con la presente si inviano le Osservazioni contro il Progetto di un impianto eolico codice procedura ID\_VIP/ID\_MATTIM: 1269 denominato

**Modulo per la presentazione delle osservazioni per i piani/programmi/progetti sottoposti a procedimenti di valutazione ambientale di competenza statale**

**“Progetto di un impianto eolico denominato “Pitigliano” ubicato nei comuni di Pitigliano (GR) e Sorano (GR) costituito da 20 (venti) aerogeneratori di potenza nominale 7,0 MW per un totale di 140,0 MW con relative opere connesse ed infrastrutture indispensabili”**

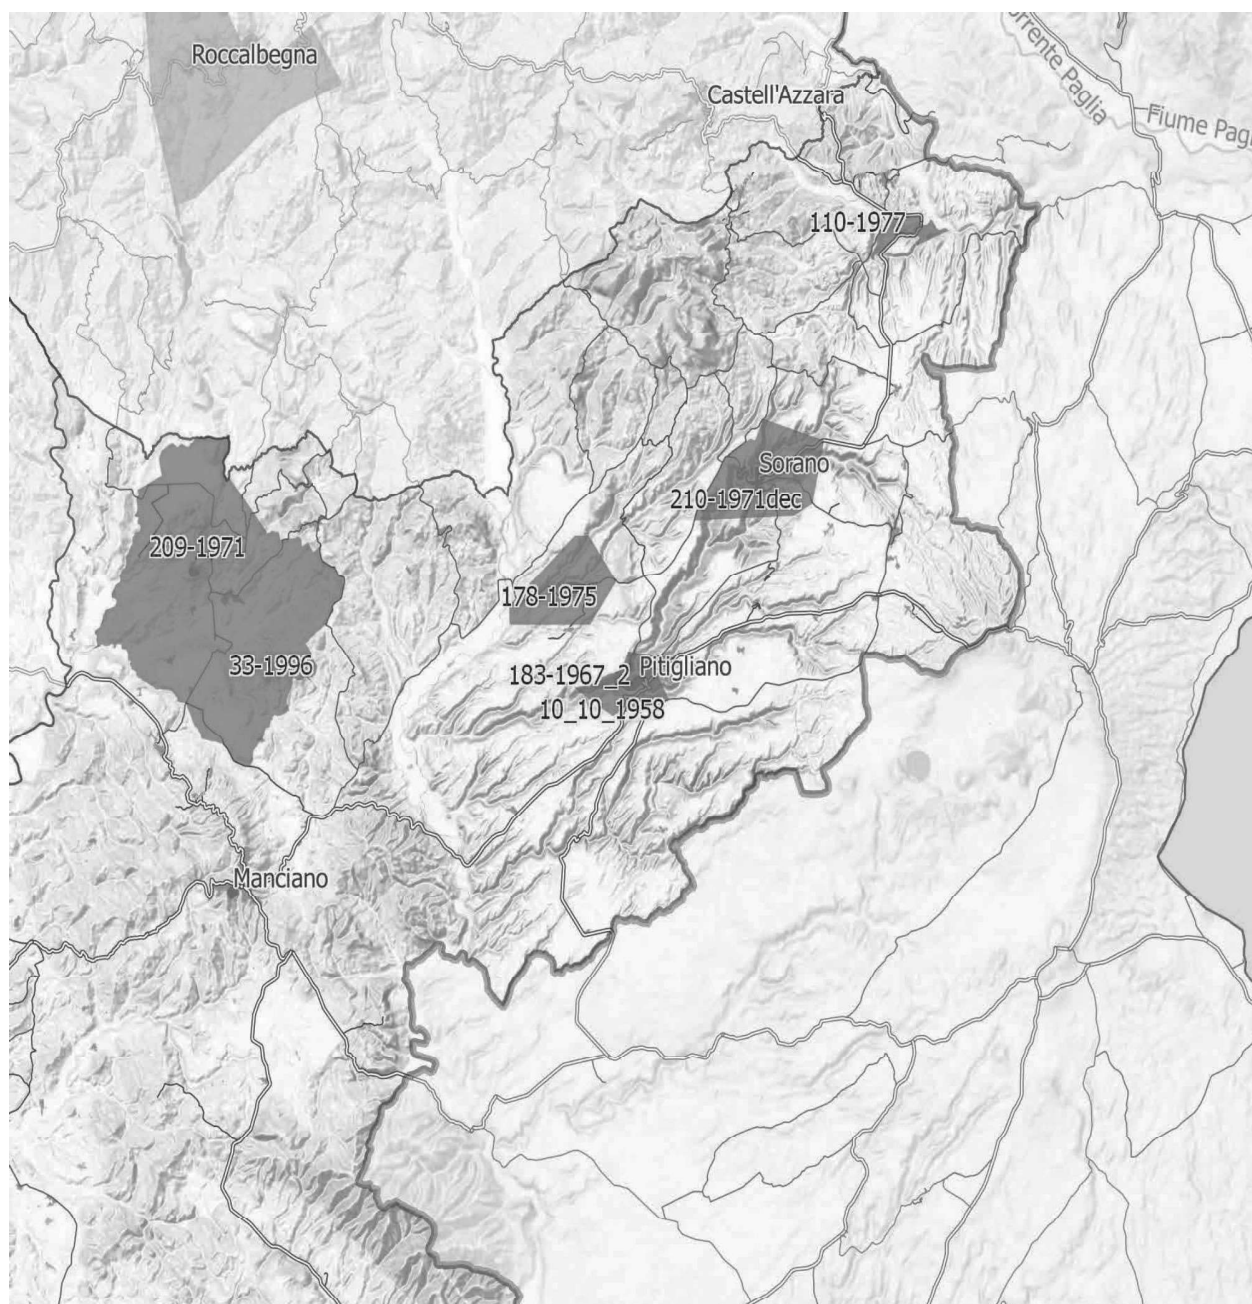
**IMMAGINE n. 4** Si evidenzia che i tre aerogeneratori WTG 07, WTG 08 e WTG 09 impattano con il vincolo paesaggistico di notevole interesse pubblico del Centro Storico di Sorano. Il WTG 07 si troverebbe a 2828 m, WTG 08 2504 e WTG 09 2990. Il cavidotto dell'impianto invece impatta in buona parte del Vincolo paesaggistico ex art. 136 del CBC del Centro Storico di Pitigliano.

**Immagine 1. Vincoli ex art. 136 del CBC dal PIT della Regione Toscana e zona approssimativa dove è progettato l'impianto industriale.**

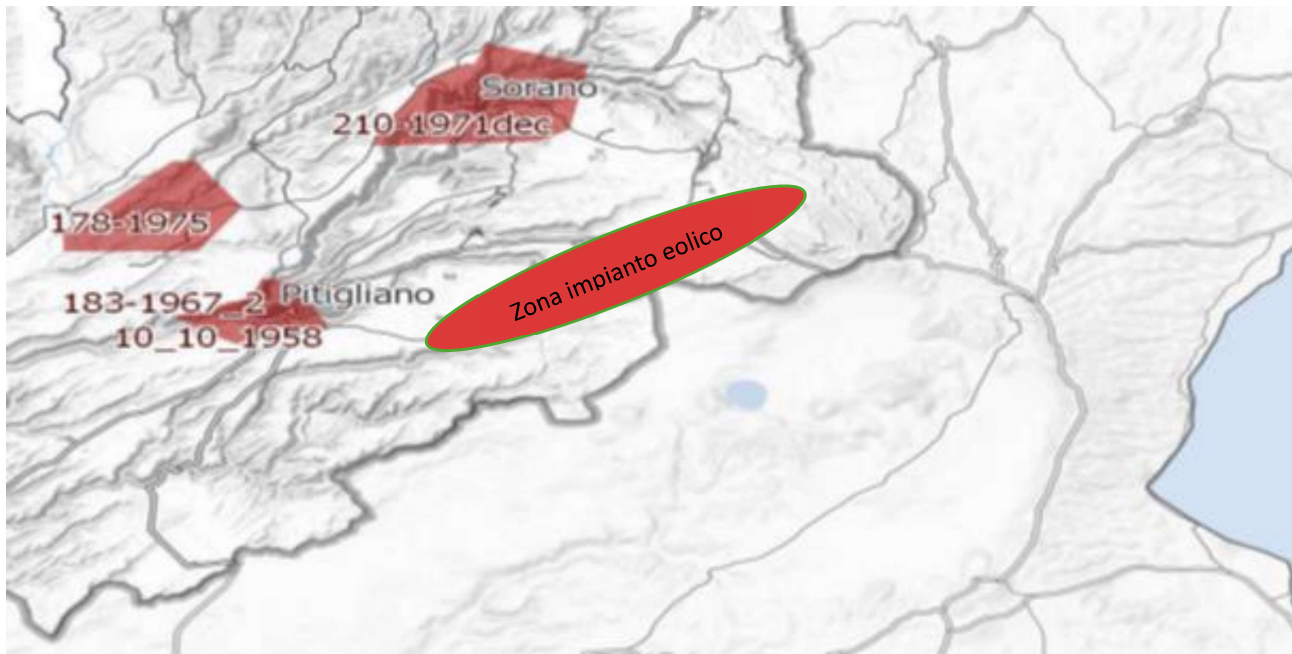
Per quanto riguarda le numerose incompatibilità dell'impianto eolico "Pitigliano" con i copiosi e pregevoli beni culturali ed archeologici presenti e caratterizzanti questa parte di territorio tosco-laziale si rimanda alla documentazione prodotta dalla Proponente che ne individua una molteplicità. Questo gran numero di beni culturali insieme ad altre peculiarità evidenzia in modo lapalissiano che l'impianto eolico "Pitigliano" con la sua essenza e carattere industriali nulla avrebbe a che vedere con il contesto paesaggistico, culturale, storico, economico e delle tradizioni agroalimentari. L'impianto industriale si caratterizzerebbe pertanto come elemento estraneo ed avulso oltre che dalla realtà storica ed economica di questo territorio tosco-laziale anche dalla sua stessa e radicata identità culturale.

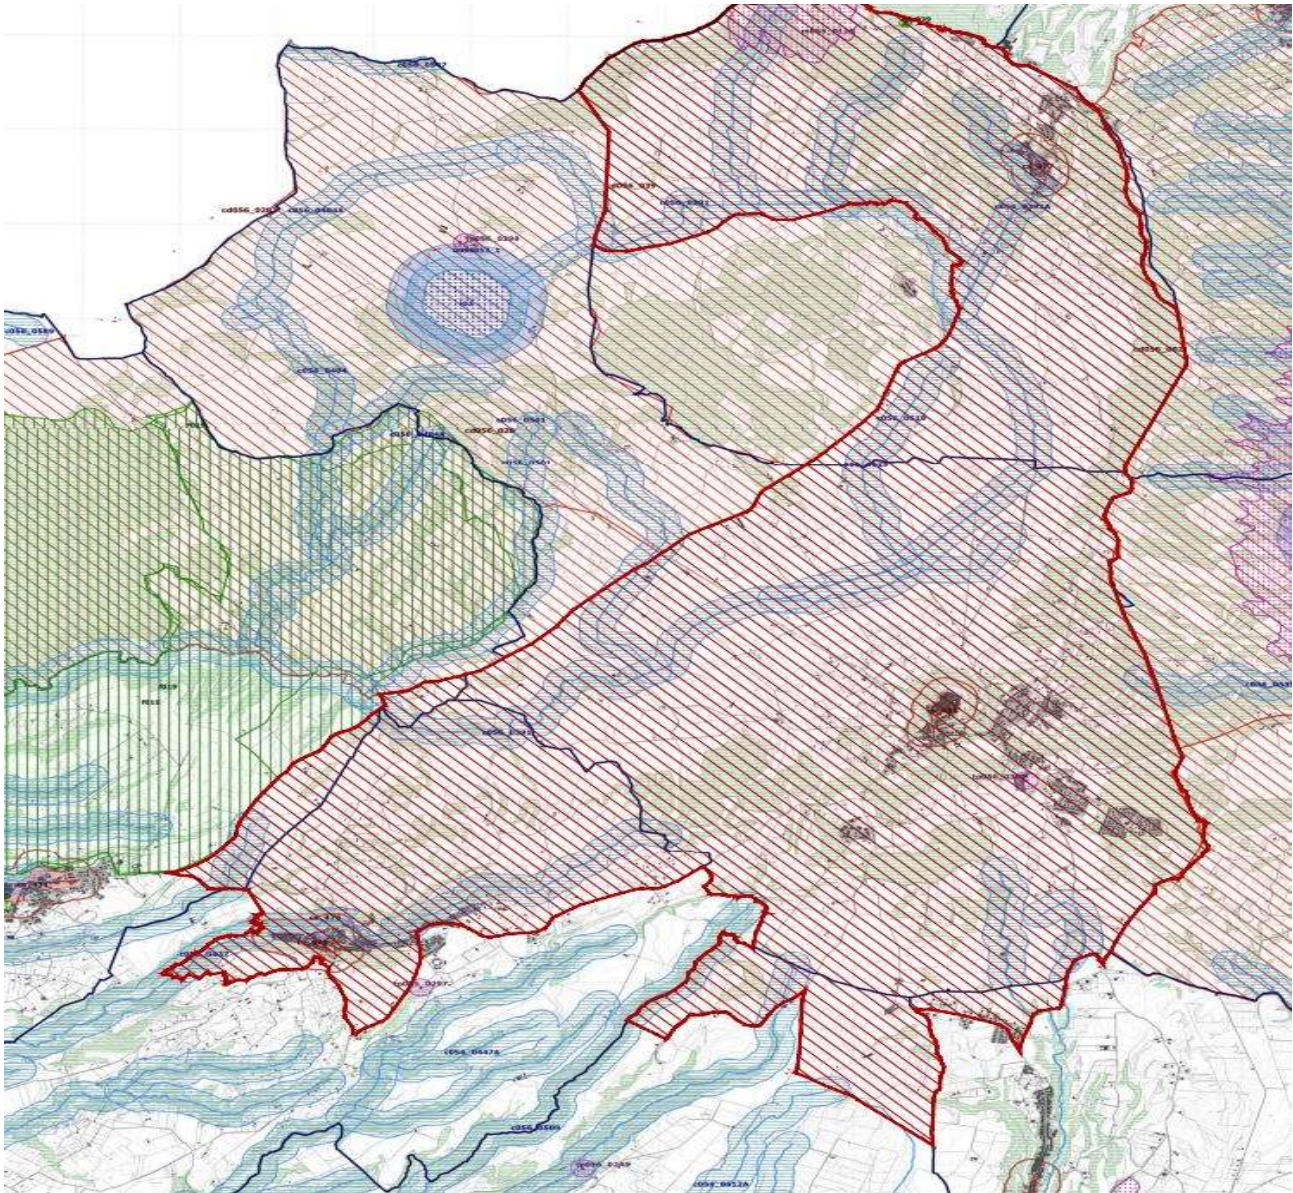
Come è illustrato nell'immagine si ribadisce che l'impianto industriale "Pitigliano" ricade completamente all'interno delle fasce di rispetto dei due vincoli di notevole

interesse pubblico e lambisce quelle di un terzo vincolo e quindi come affermato dal Consiglio di Stato nelle sentenze citate, l'impianto è insediato in area non idonea ai sensi dell'art. 20 comma 8 lettera c quater del D.Lgs. n. 199/2021 e ss.mm.ii al contrario di quanto sostiene la proponente.
